Věc: Zadávací řízení - „Zpevnění účelové komunikace Šlapanice-Bedřichovice“ – dodatečné informace

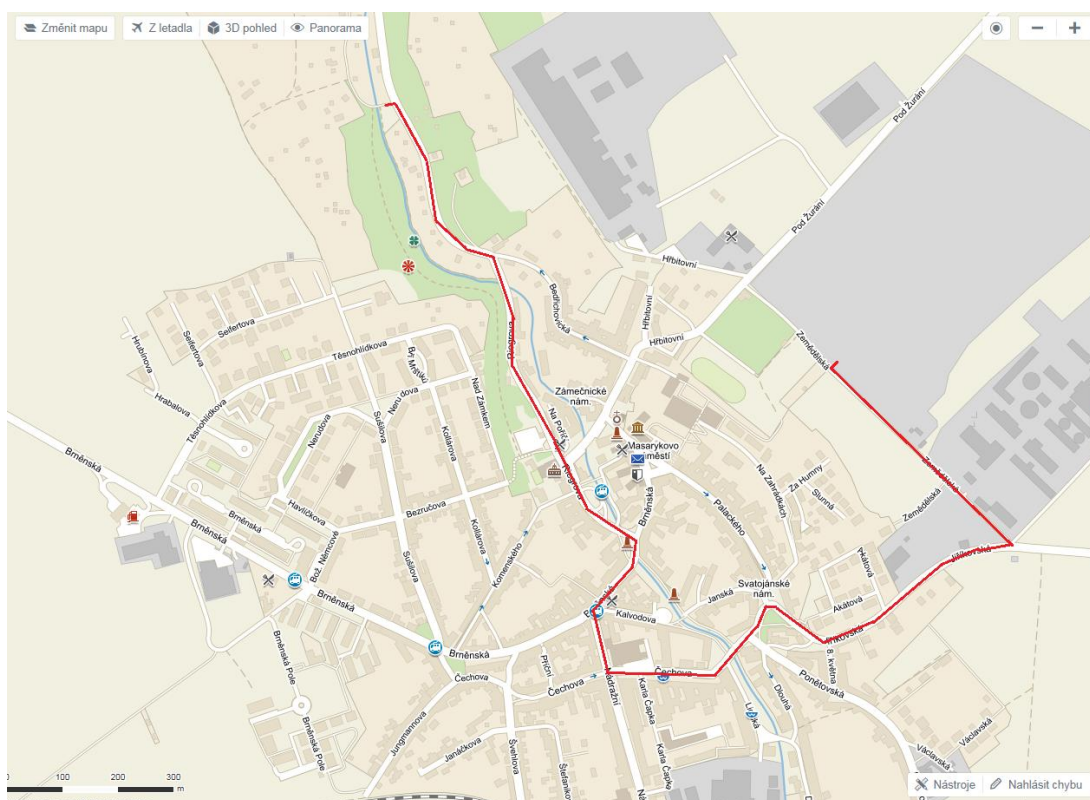
V PD není nijak stanoveno provedení branek a brán, navíc dle situace by počet brán měl obsahovat 3 ks. Je na zhotoviteli jaké brány a branky provede? Může zadavatel upřesnit?

V TZ je psáno, že budou z ocelových trubek s výplní pletivem, doplněná klikou a zámkem.
